**Avis sur le projet de renouvellement d'autorisation et
l'extension d'une carrière de pierre d'ornement
sur la commune de Verfeuil (30)**

N°MRAe 2025APO11
N°saisine : 2024-13594

Avis émis le : 21 janvier 2025

Figure 2: périmètres actuels et périmètres sollicités

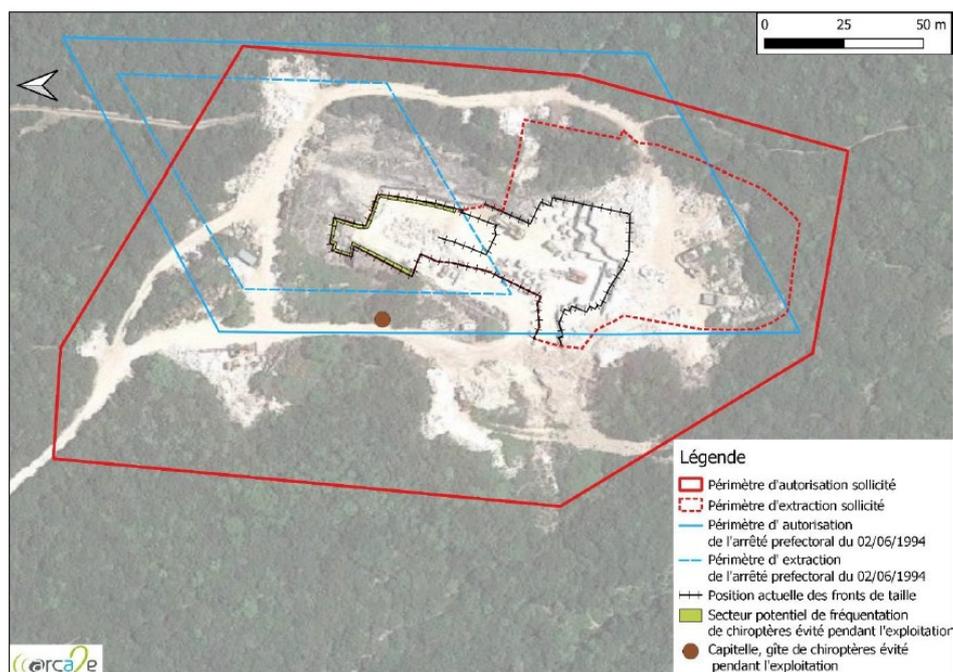
- une régularisation des contours actuels du périmètre autorisé et du périmètre d'extraction par rapport à l'arrêté préfectoral du 02 juin 1994, dont les limites autorisées ont été largement dépassées, afin d'intégrer l'ensemble des surfaces exploitées, les pistes et les zones de stockage des matériaux et stériles, soit une superficie autorisée de 27 100 m² et d'extraction de 5 800 m² ;
- une extension du périmètre d'extraction vers le sud-est et un défrichage d'environ 1 300 m² ;
- un approfondissement de la fosse de la cote 281 m NGF (cote de fond actuelle) à 269,5 m NGF (cote de fond final pour les 30 prochaines années).

La stratégie d'exploitation vis à vis des stériles est difficile à comprendre. En effet, si une part pourra éventuellement être valorisée, après concassage, les usages prévus pour la partie restant sur site, certainement très majoritaire en volume, ne sont pas clairement présentés :

La MRAe recommande de compléter l'étude d'impact avec une présentation synthétique de l'utilisation des stériles durant l'exploitation et de leurs usages dans le cadre du réaménagement du site.
